Bundesautobahn: A7 Hannover - Kassel
Streckenabschnitt VAE 2: Seesen bis Nörten-Hardenberg
Teilstrecke VKE 2: süd. AS Echte bis süd. AS Northeim Nord von Betr.-km 233+850 bis Betr.-km 244+400

6-streifiger Ausbau der A7 VAE 2 VKE 2

Planfeststellung / Proj.-Nr.: 111802

Übersichtslageplan

Bau-km 233+850,000 (Beginn der Baustrecke) bis Bau-km 237+200,000
Maßstab 1: 5000

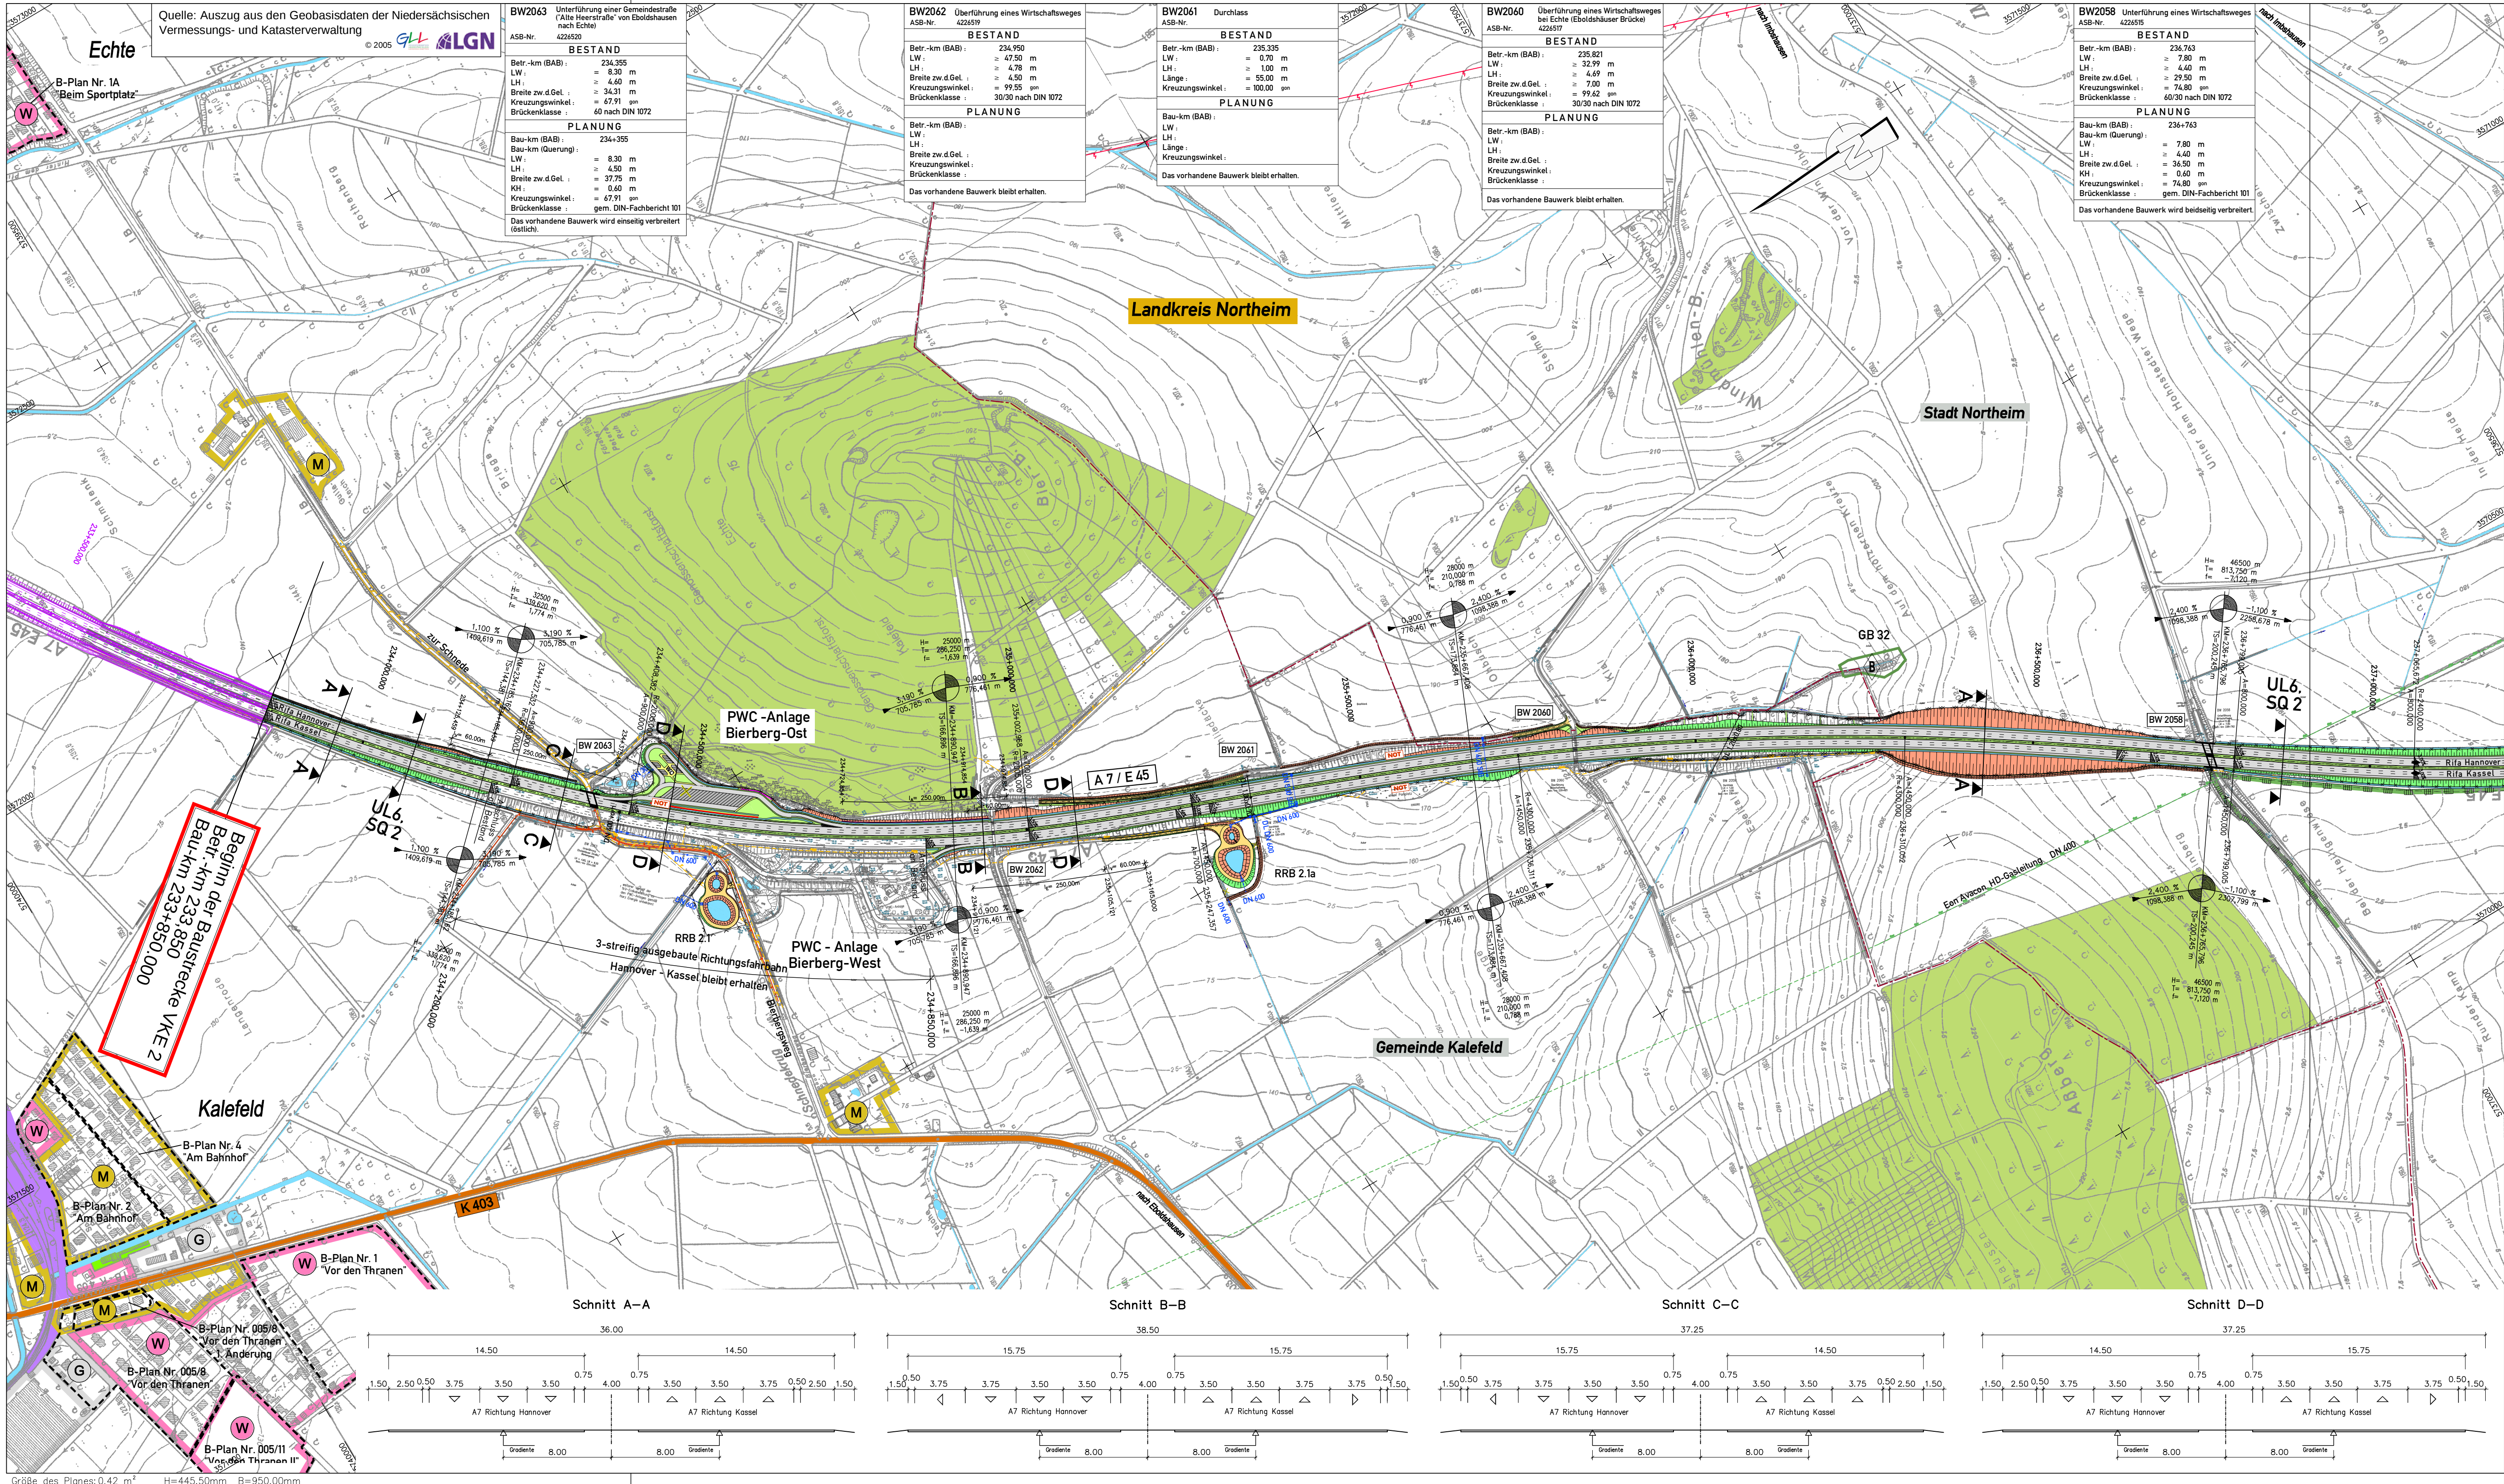
Höhenbezugssystem: DHHN92, HS 160		Lagebezugssystem: LS 100		
DECKBLATT vom 20.06.2012 im Auftrag: gez. Lange				
5.				
4.				
3.	Änderung Anpassung B-Plangrenzen Kalefeld, Echte; Gebietsnutzungsgrenzen	20.06.2012	Stahlberg	
2.	Änderung Lage und Flächeninanspruchnahme für RRB 2.1a	08.03.2012	Stahlberg	
1.	Anpassung Flächeninanspruchnahme für RRB 2.1	08.03.2012	Stahlberg	
Nr.	Art der Änderung	Datum	Aufgestellt	
Entwurfsbearbeitung:		Datum	Zeichen	
 Entwurfs- und Ingenieurbüro Straßenwesen GmbH Büro Hannover - Lister Damm 1, 30163 Hannover, Tel. (0511) 2624464 15.04.2011 		bearbeitet	04/2011	Flemming
		gezeichnet	04/2011	Geier
		geprüft:	04/2011	Stahlberg

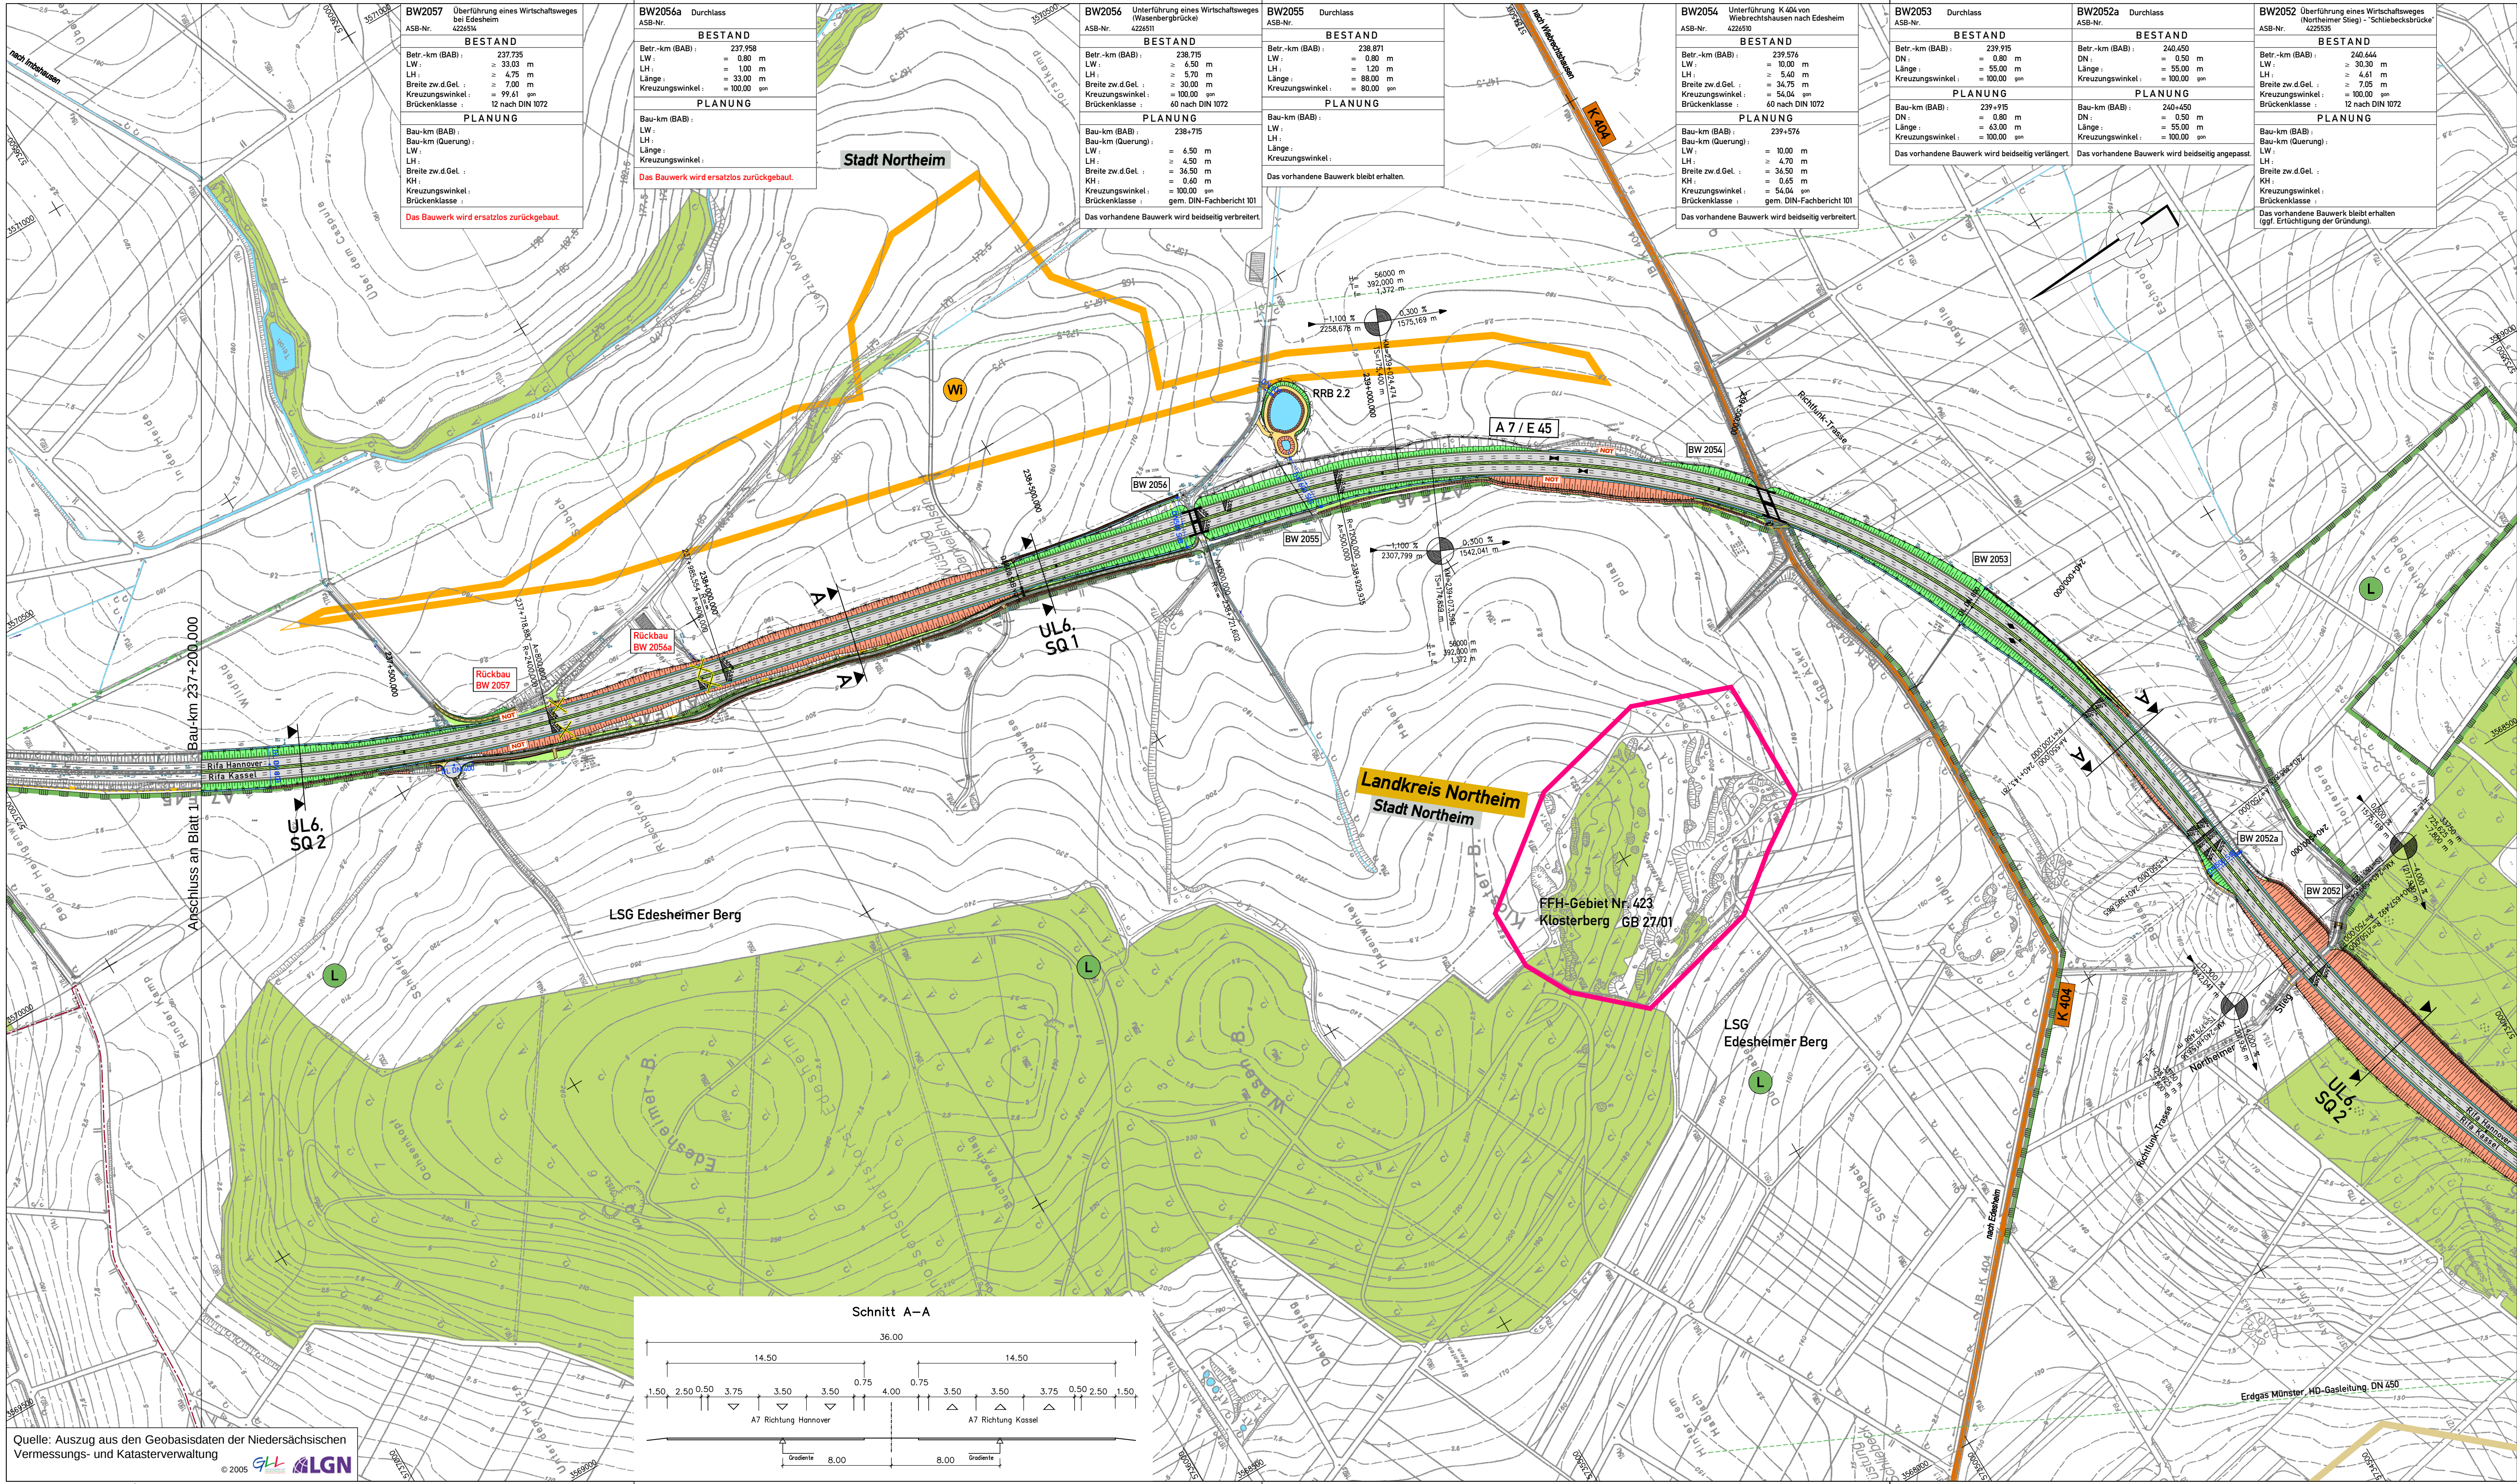
5.			
4.			
3.			
2.			
1.	Änderung / Ergänzung Rohstoffgewinnungsgebiete	07.06.2012	Stahlberg
Nr.	Art der Änderung	Datum	Aufgestellt

Blatt Nr.: 3 D

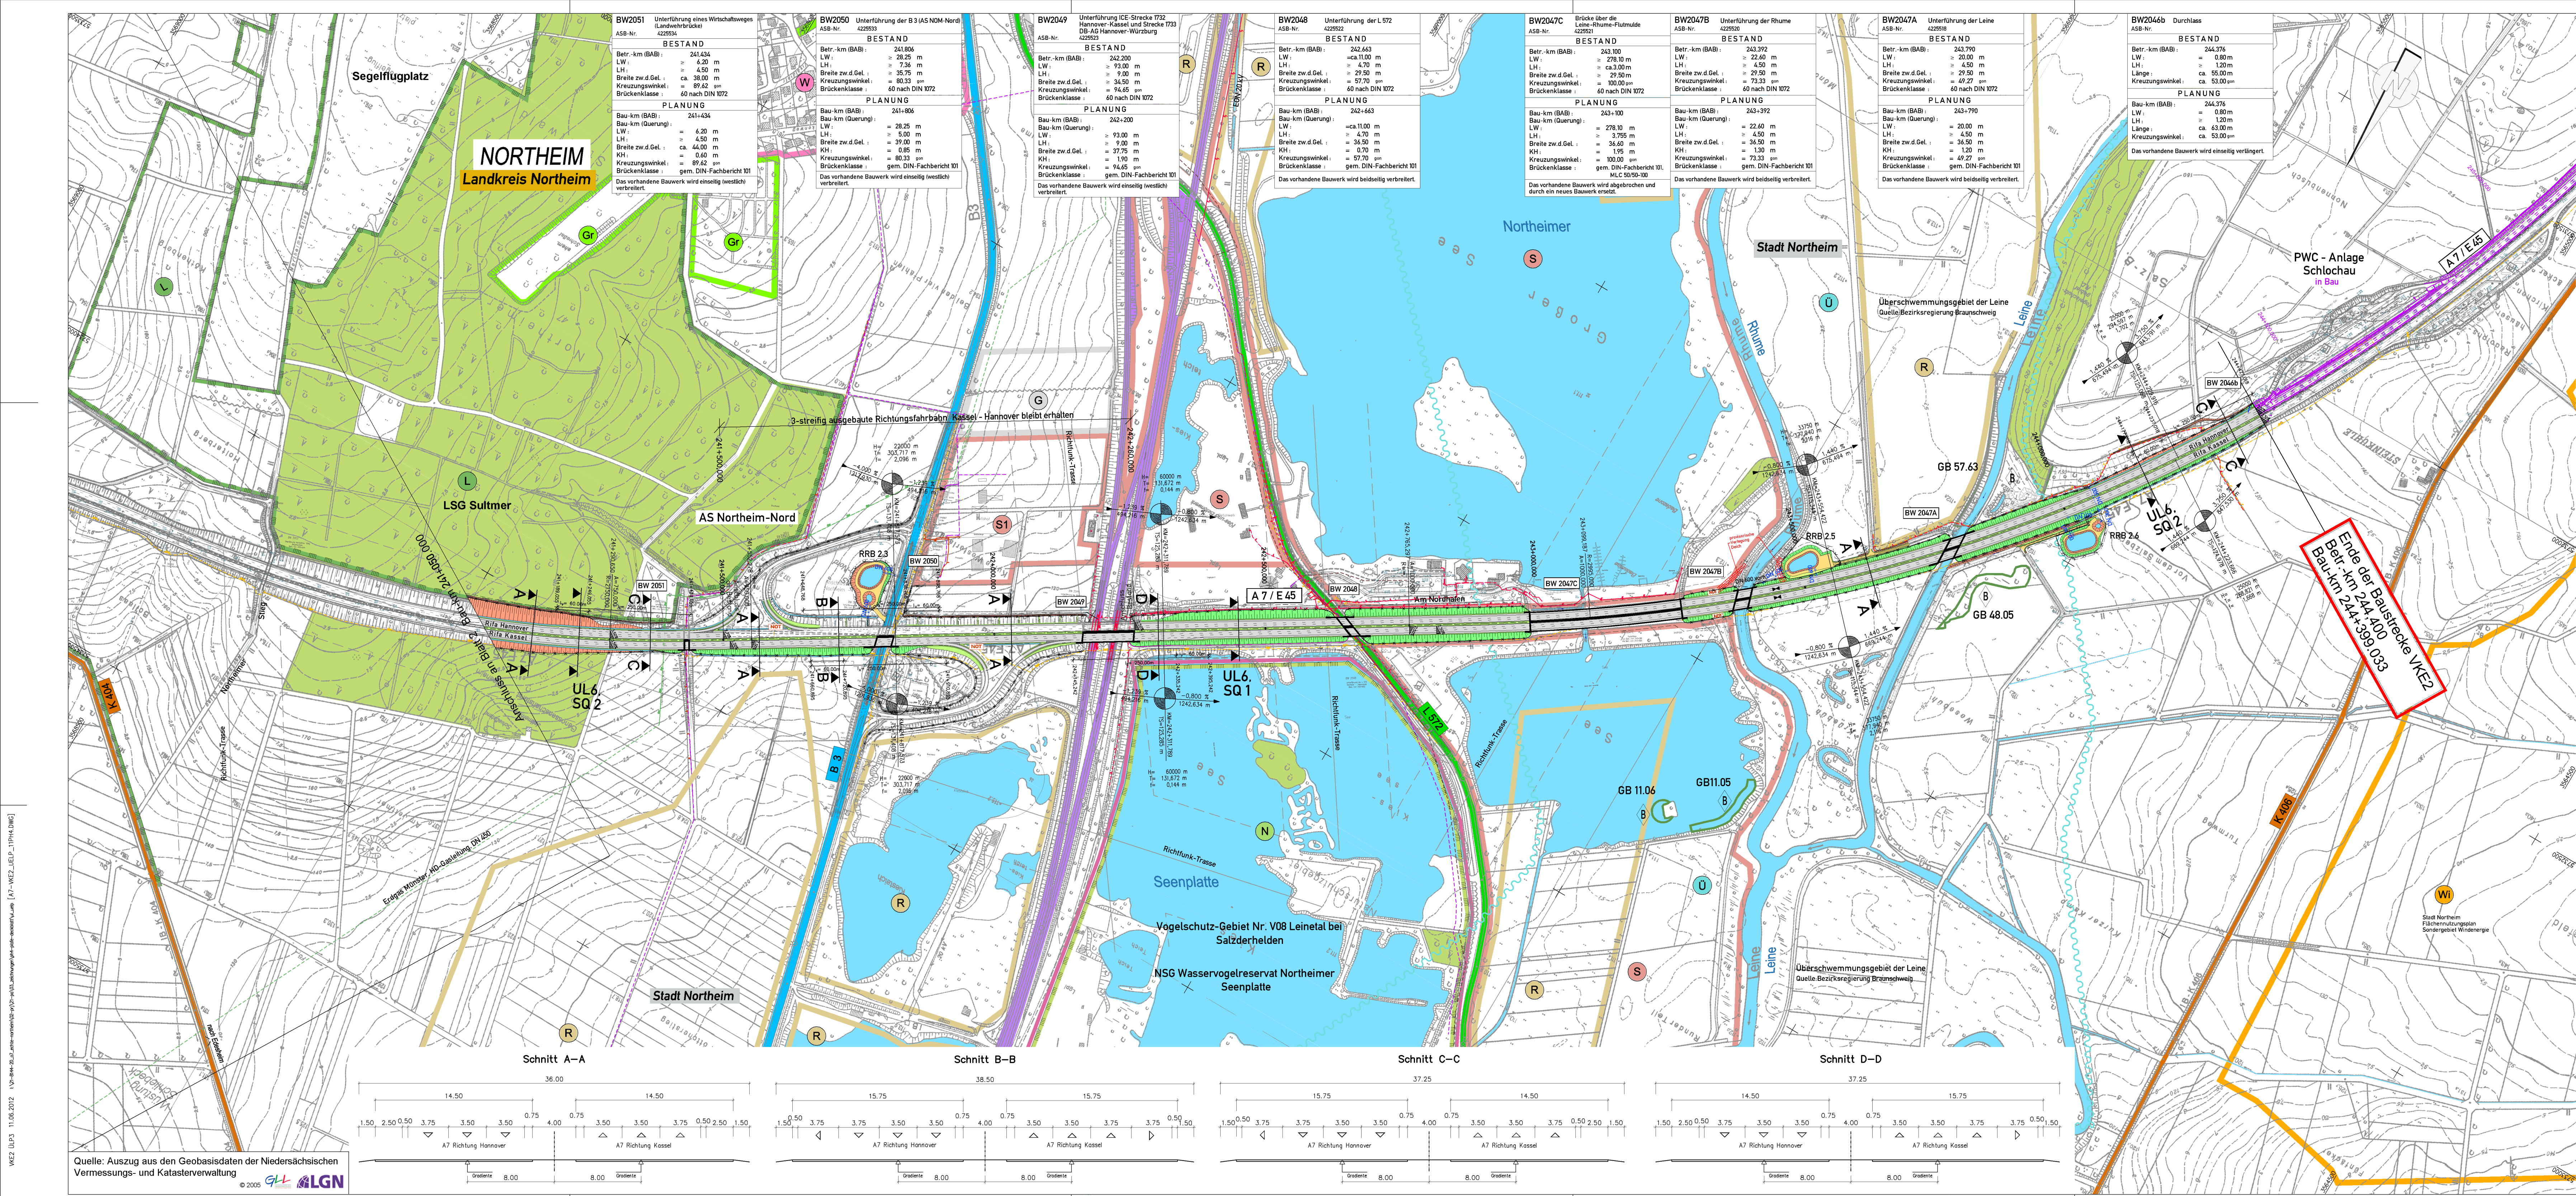
5.			
4.			
3.			
2.			
1.	Änderung / Ergänzung Rohstoffgewinnungsgebiete	07.06.2012	Stahlberg
Nr.	Art der Änderung	Datum	Aufgestellt
